Mission régionale d'autorité environnementale
OCCITANIE

Projet d'ouverture d'une carrière de granulats aux lieux-dits « Jasse des Cabres » et « l'Etang » à Manduel (Gard)

N°MRAe : 2023APO78
N°saisine : 2022-11032

Avis émis le : 15 juin 2023

Figure 1: localisation du projet, périmètres sollicités et emprise initiale

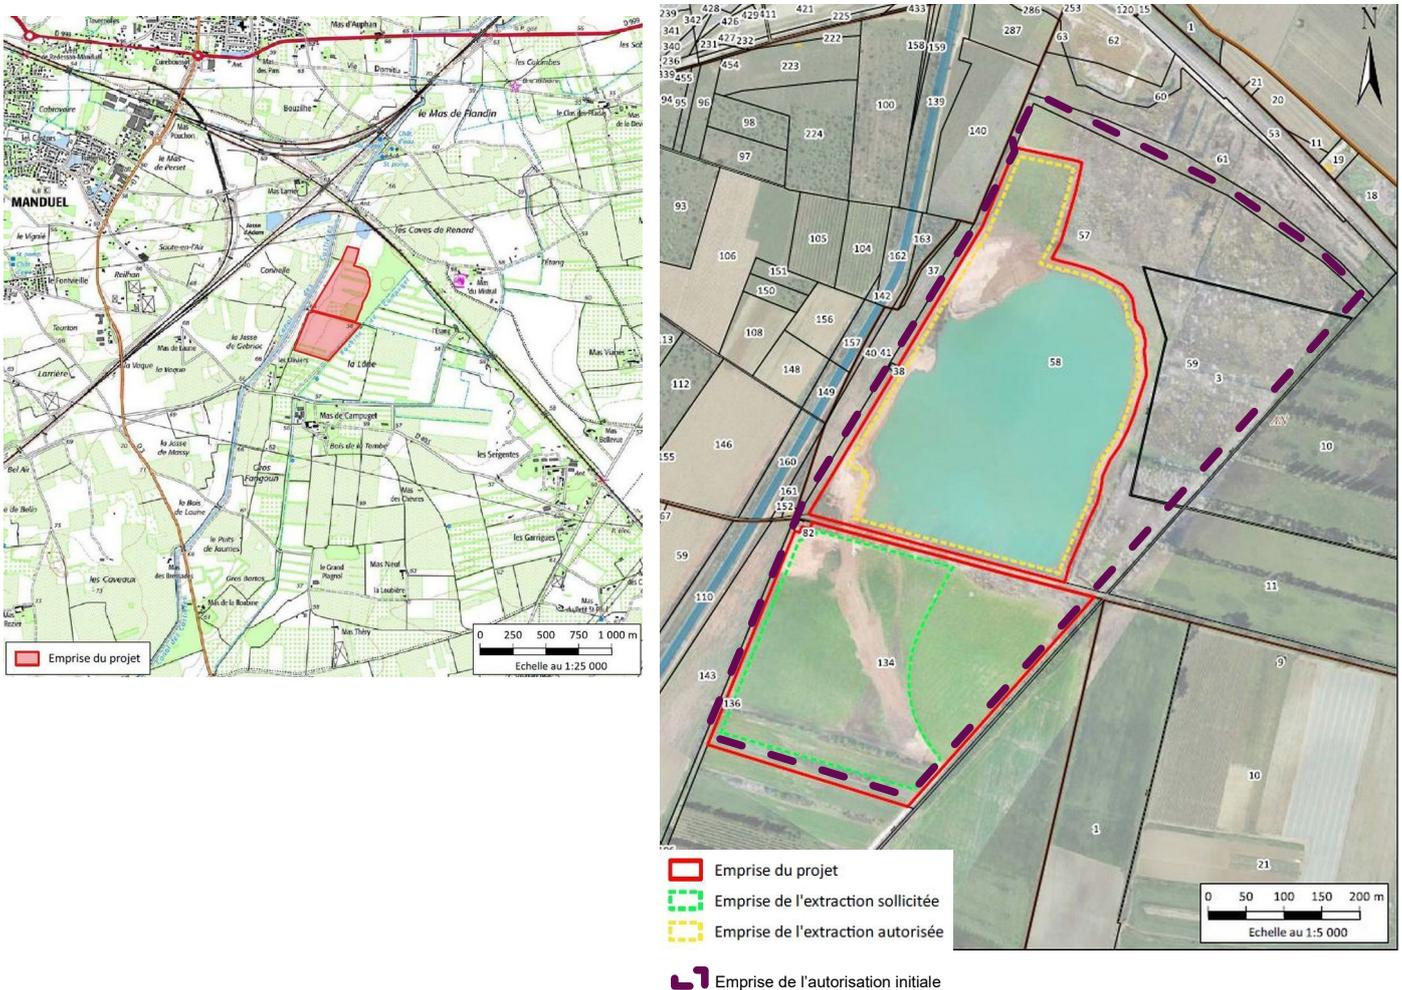
Dans l'autorisation initiale (tirets longs violets fig.1), seule une partie au nord de l'emprise (tirets courts jaunes fig.1) était autorisée pour l'extraction des matériaux. La parcelle AM134, au sud, était utilisée uniquement comme plateforme technique, pour permettre le traitement et le transit des matériaux.

L'autorisation d'exploiter initiale est caduque depuis le 4 septembre 2021. La société LCR sollicite une nouvelle autorisation pour 6 ans, qui porte sur deux secteurs (en rouge fig.1) : sur l'étang et sur la parcelle AM134. Une zone

La société LCR souhaite ouvrir une nouvelle zone d'extraction des matériaux alluvionnaires au droit de la parcelle AM134, sur une superficie d'environ 6,52 ha (tirets vert fig.1). Dans ce projet, la nouvelle zone d'extraction vient s'ajouter à celle de 10,2 ha initialement autorisée, ce qui conduit à augmenter la zone d'extraction de 64 % par rapport à l'autorisation initiale. La production moyenne sollicitée est de 180 000 t/an et au maximum 200 000 t/an.

En l'état, la MRAe estime que l'étude d'impact n'est pas suffisamment explicite sur les intentions du maître d'ouvrage quant aux périmètres sollicités et ne permet pas d'évaluer l'ensemble des effets du projet.

La MRAe recommande d'explicitier l'objet de la demande d'autorisation sur le secteur nord, concernant l'étang et ses abords.
